QUADRUPPLICAMENTO CIAMPINO-CAPANNELLE E PRG CIAMPINO 2^ FASE LATO ROMA

Modifica Barriere Antirumore e Piano Particellare di Espropri a seguito del Parere n°0002448.U.19-09-2023

Relazione ambientale di confronto tra il progetto di compatibilizzazione e il progetto assentito

Figura 1. Barriere acustiche previste dal progetto originario in area parco

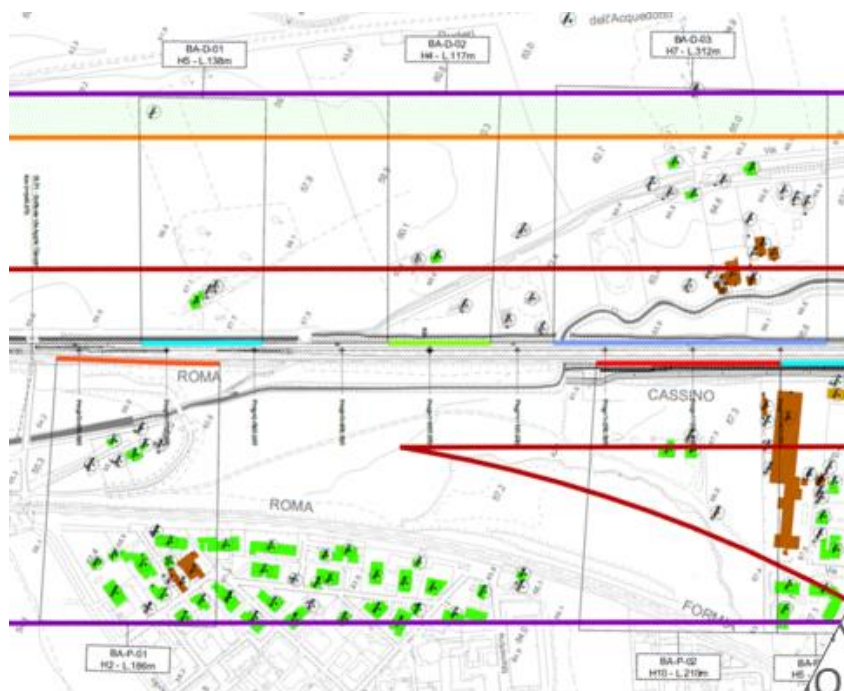
La tabella seguente riporta le barriere previste dal progetto originario in area parco, per le quali è prevista una rimodulazione in ottemperanza a quanto richiesto dal Parco con il parere citato in introduzione alla presente.

Figura 2. Il progetto delle barriere acustiche. Studio Acustico – Variazioni apportate

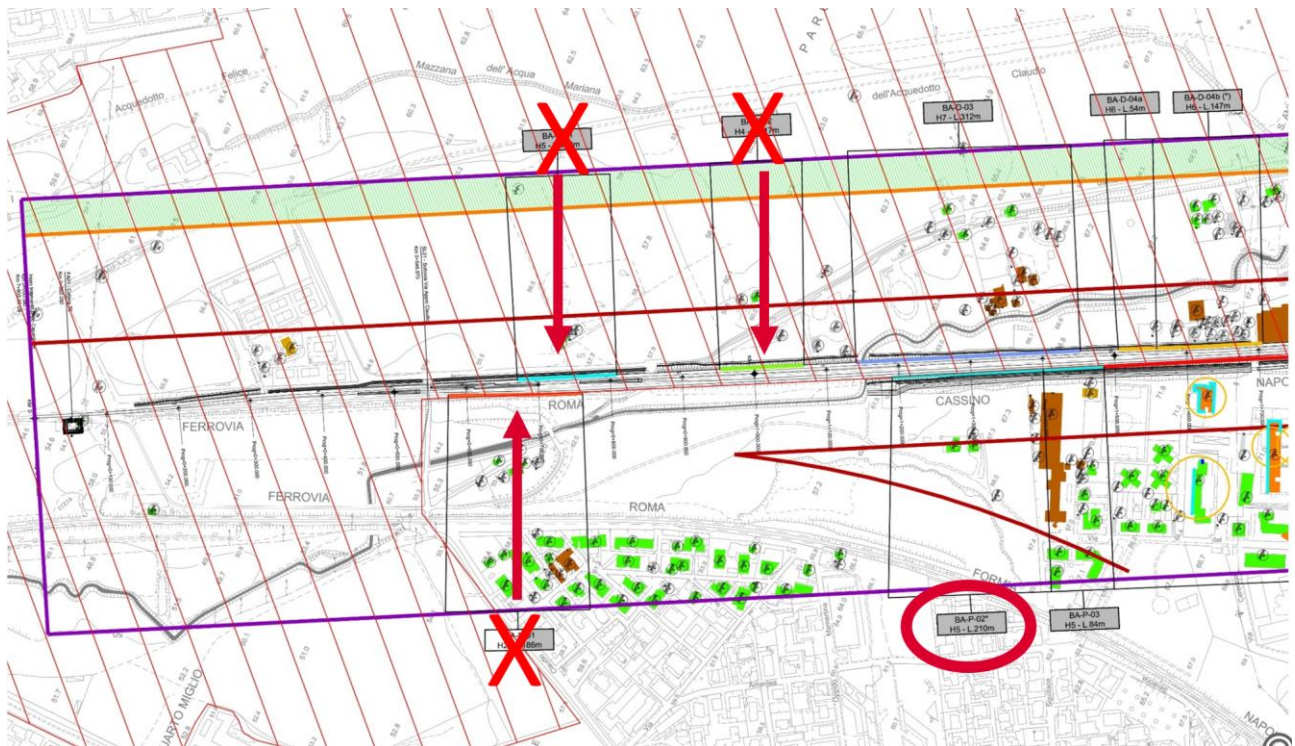
La rimodulazione prevede l'eliminazione di tre barriere e l'abbassamento di un modulo, il tutto come meglio di seguito rappresentato in figura ed in tabella.

Figura 3. Diagramma dei ricettori residenziali fuori norma in post mitigazioni

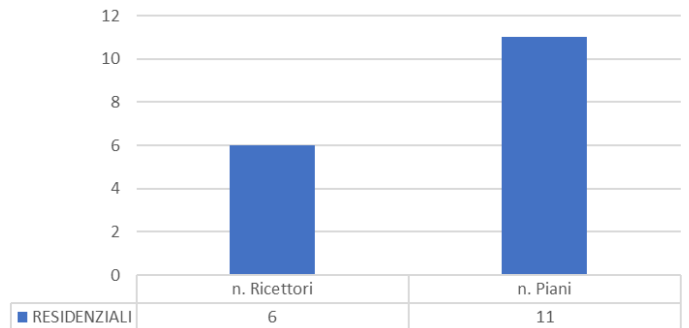
Dallo studio acustico, allegato integralmente alle presenti integrazioni spontanea VIA, è emerso quindi che, rispetto alla mitigazione completa, si ha un incremento di +6 ricettori residenziali fuori norma con +11 piani coinvolti, ne consegue la necessità di agire attraverso interventi diretti su detti ricettori.

Figura 4. Fabbricati residenziali oggetto di ulteriori interventi diretti

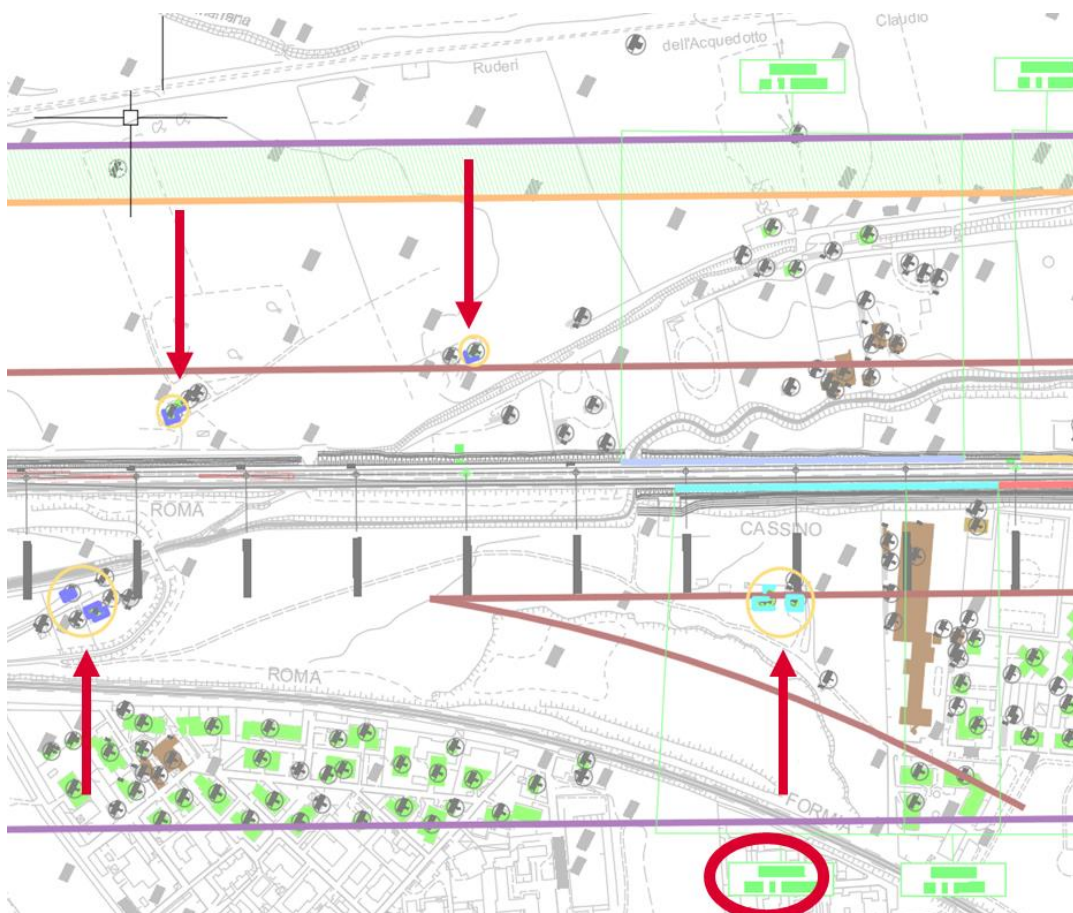
Si riporta di seguito l'ubicazione degli edifici oggetto di interventi diretti in area parco, recepiti nella documentazione afferente espropri indennità, allegata integralmente alla presente documentazione di integrazioni spontanee ai fini VIA.

Figura 7. posizionamento fascia arborea/arbustiva a mitigazione delle BA con estensione pari a 360m circa (in alto a sx); scelta delle specie (in alto a dx); stralcio di intervento con indicazione del posizionamento degli esemplari (in basso)

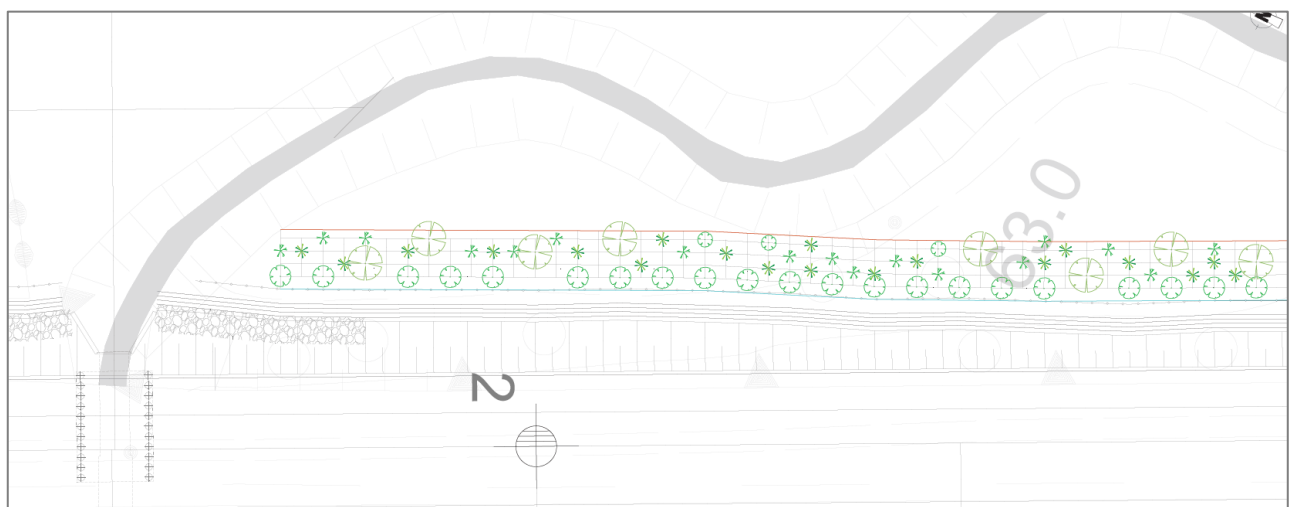
La soluzione progettuale che ne è derivata è la seguente: sulla base della vegetazione rilevata e nel rispetto degli elementi costitutivi l'infrastruttura nonché la sicurezza ferroviaria, si propone la messa a dimora di una fascia polispecifica arboreo/arbustivo in adiacenza alla recinzione ferroviaria di progetto, costituito da specie autoctone, per uno sviluppo di 360 metri circa. La profondità della fascia è pari a circa 7 metri.

Figura 8. Dettaglio del sesto d'impianto

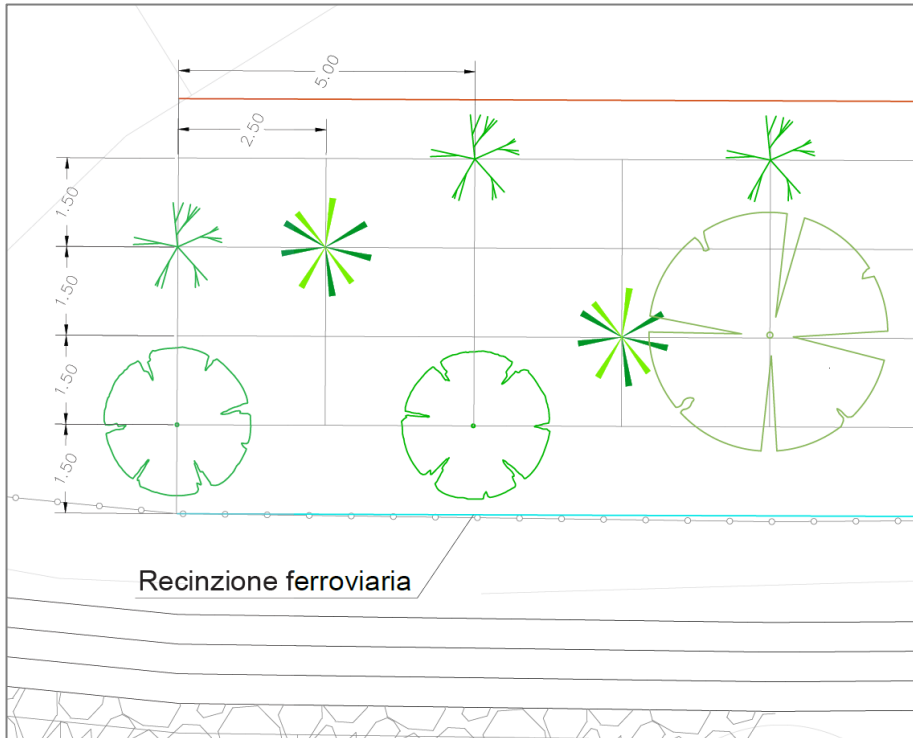
Le piante saranno posizionate sulla base di un sesto di impianto naturaliforme, con esemplari giovani e adulti, su cui sarà garantito l'attecchimento e la manutenzione per un periodo almeno pari a 2 anni.

Data la particolarità del contesto e la relativa limitata estensione, si è optato per un posizionamento apparentemente casuale a beneficio della naturalità ed in modo da evitare un reale effetto barriera.

Figura 10. Analisi di dettaglio dei cromatismi degli elementi di barriera. In rosso i colori scelti.

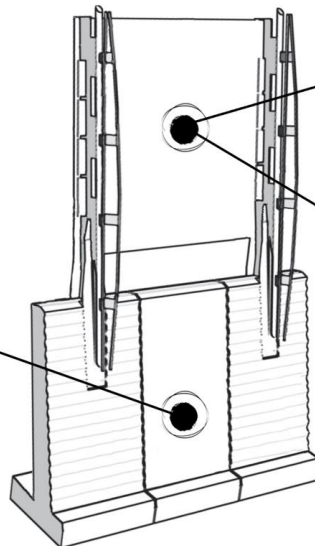
È stato condotto, inoltre, un accurato studio dei cromatismi propri del territorio, al fine di individuare una colorazione delle barriere acustiche, che meglio si inserisse nel contesto. L'esito dello studio ha condotto alla scelta di superfici opache e di colori propri dell'ambito agricolo. Le superfici trasparenti sono state scartate poiché, nel contesto specifico (estensione molto limitata e scarsa visibilità dal parco) non in grado di fornire un reale beneficio alla visualità sia dal parco che dal treno.

Figura 12. Fotosimulazione barriere acustiche e mitigazione a verde

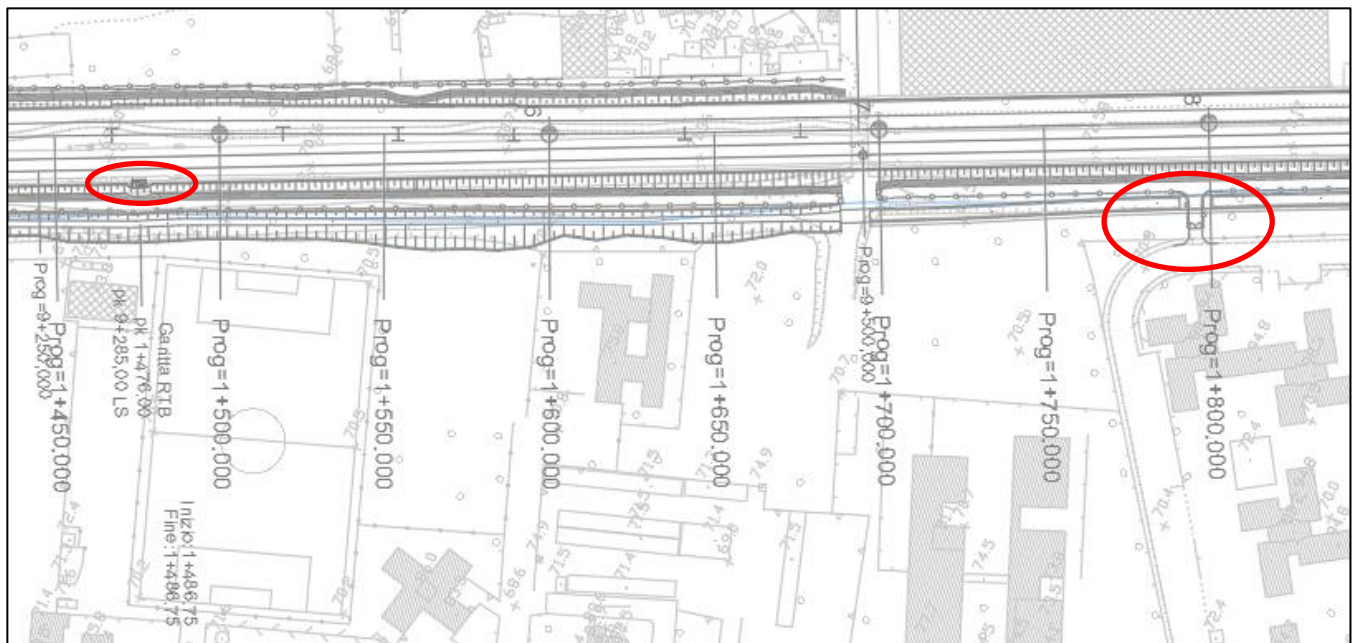
La visuale proposta si colloca lungo via Elio Fausto in direzione della ferrovia esistente. Al di là della ferrovia è individuabile la struttura prefabbricata del comando Provinciale dei Vigili del Fuoco (in corrispondenza dell'antenna che caratterizza lo skyline di questa vista.)

Le mitigazioni a verde si collocano tra le nuove barriere antirumore e il fosso, riconoscibile dalla vegetazione igrofila presente (in secondo piano).
